Gemeinde Grenzach-Wyhlen

Öffentliche Gemeinderatssitzung
am 30.01.2024

Vorhabenbezogener Bebauungsplan und örtliche Bauvorschriften „ Power-to-Gas-Anlage II“

- Behandlung der eingegangenen Stellungnahmen aus der Offenlage
- Billigung des Entwurfes des vorhabenbezogenen Bebauungsplanes und der dazugehörigen örtlichen Bauvorschriften sowie des VEP
- Beschluss zur Durchführung der Offenlage gemäß § 3 Abs. 2 BauGB sowie zur Beteiligung der Behörden und sonstigen Träger öffentlicher Belange gemäß § 4 Abs. 2 BauGB

Person 1

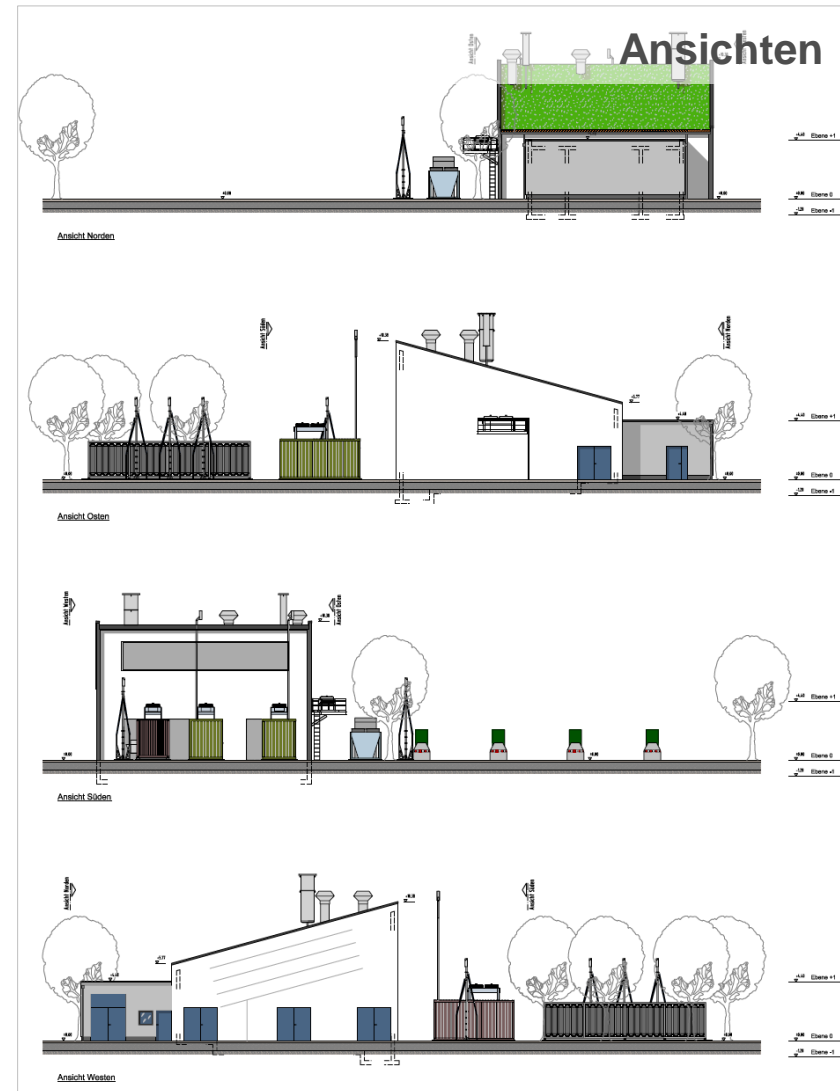
- Prüfung, ob vor Ort Wasserstoff-Tankstelle für Pkw installiert werden kann

- wird nicht gefolgt, wurde aber geprüft
- Produktionsanlage ist für Befüllung von Trailern mit Betriebsdruck von bis zu 500 bar ausgelegt
- Wasserstoff-Tankstelle für Betankung von Pkw benötigt Befülldruck von mehr als 700 bar und zusätzliche Komponenten
- Erweiterung durch Pkw-Tankstelle ist am Standort nicht möglich und geplant
